まち歩き点検当日のスケジュール

6.2 まち歩き点検からの意見整理

6.2.1 A班：梅ヶ丘駅周辺

6.2.2 B班：世田谷区役所周辺

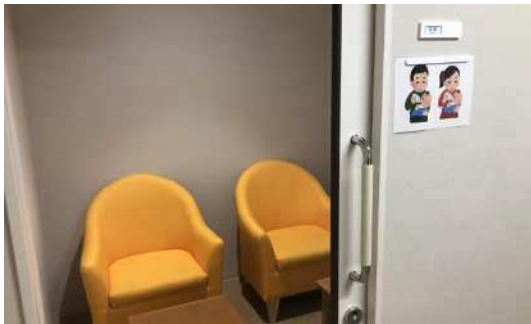
項目	良い点	課題点
出入口・通路	<ul style="list-style-type: none"> ○スロープ、自動ドア、広い通路、分かりやすいサイン、手すり2段 ○壁に無駄な貼紙がなく、清潔である、新しい表示も増えてきていて分かりやすい（写真1） ○入口前の石材ベンチに梅の花の模様があって素敵 ○シンプルで歩きやすく、心地よい ○誘導ブロック凸部の高さが室内外で異なる ○広々として子どもが騒いだり、走っても余裕があるのが嬉しい 	
駐車場		△障害者用が足りない
上下移動（エレベーター、階段）	<ul style="list-style-type: none"> ○手すりを含め、点字シールがあった（写真2） ○広い ○非常用階段がエレベーター横にあり、とても分かりやすい 	△消毒スプレー（エレベーター前）は車いすの人には届かない
トイレ	<ul style="list-style-type: none"> ○ユニバーサルベッドあり ○バリアフリースイレと、男女トイレ内にもオストメイト、ベビー対応ブースがあり（写真3） ○衝突防止ミラーあり 	<ul style="list-style-type: none"> △ピクトグラム表記が分かりづらい △男女別、用途別がより望ましい △入口近くにあるのがよい、 △音声案内もよい △男女共用トイレのサインがあるが、共用トイレではなかった（写真4）
授乳室	<ul style="list-style-type: none"> ○広い 	<ul style="list-style-type: none"> △個室の椅子が2つあるが少し窮屈、コロナの時は密ではないか △扉表示は「赤ちゃん室」となっており、設置基準や呼称、ピクトの統一が必要（写真5） △仕切りがほしい（プライバシー）
案内	<ul style="list-style-type: none"> ○親切に対応してくれる（写真6） ○見やすいサイン（明度差、黒に白文字）（写真7） ○隣のセンターとの統一感がある（点字ブロックも連続） ○東側のイベントスペースがよい（写真8） ○見通しがよいため、サインがなくても行き先が分かりやすい 	<ul style="list-style-type: none"> △音声案内が反応しすぎに思うため点検すべき △視覚・聴覚障害の方に対するアピールが弱いので、研修をすべき △誘導ブロックの破損があり改修を △豪徳寺、山下からの案内がもう少しあればよい △補足サインがトイレ、エレベーターにあり、分かりやすい（写真9）

その他（人的対応（心のバリアフリー）など）	<ul style="list-style-type: none"> ○障害のある方が働ける場があるのがよい ○車いすでベランダに出られる ○バス停前後は横断歩道がないのがよい ○開かれた施設（道路と一体となって、境界がない）がよい、誰でも自由に入れる（写真10） ○ベンチがあり、座れるのが嬉しい ○落ち着いた空間である 	<ul style="list-style-type: none"> △自動販売機に点字がない △建物はよくできているが、ソフト面はまだやるべきことの洗い出しが必要 △駐輪場以外に自転車が止められており、強風で倒れていた、注意喚起表示の他、運用面での迅速な対応も必要

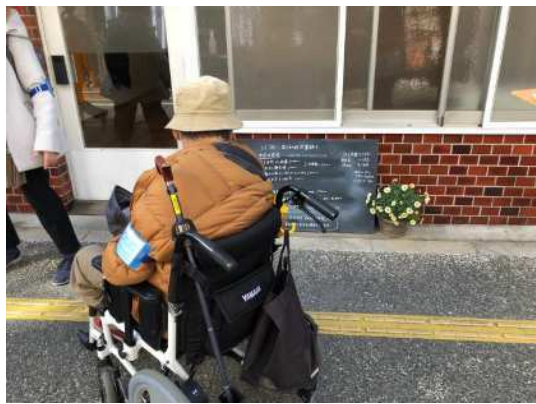
項目	良い点	課題点
出入口・通路	<ul style="list-style-type: none"> ○地域社会との共生の横断幕があり、やさしい商店街のイメージアップに繋がる（写真1） ○店主に笑顔があり、好感が持てた ○段差がなく、店と直前の道路がフラット（写真2、3） ○自動ドアは車いすでの出入りにはありがたい 	<ul style="list-style-type: none"> △各お店に「耳マーク」、「筆談器あります」があると入りやすい。 △会計時に、前向き（お客さん方向）に金額などが表示されるとよい △イヤホンの貸出しは行われていないようで少々残念
その他（人的対応（心のバリアフリー）など）	<ul style="list-style-type: none"> ○あちこちにベンチがあり、高齢者にはありがたい ○AM ラジオでお店の紹介しており、おかみさんデーでふれあい、コミュニケーションが向上 ○商店街のお店のメニューが低い位置でよい（写真4） 	<ul style="list-style-type: none"> △設備費用がかかるが、多くの方が一人で店に入れる自動式ドアだと助かる △初めての試みらしいので、もっと車いすで入れるアピールが欲しい △出入口（段差）などの区と店の協定があるとよい △新築物件には協定（バリアフリー）を設けた方がよい △街のどこかに誰でもトイレと案内が欲しい △トイレの看板が全くない △商店街の入口付近にお店の資料があればよい △商店街をひとつのスーパーマーケットとして、商店街の出入口に買い物カートを設置してはどうか（買い物した後、カートに乗せ、気軽に買い物ができる商店街として、「やさしい商店街」のイメージアップに繋がる）
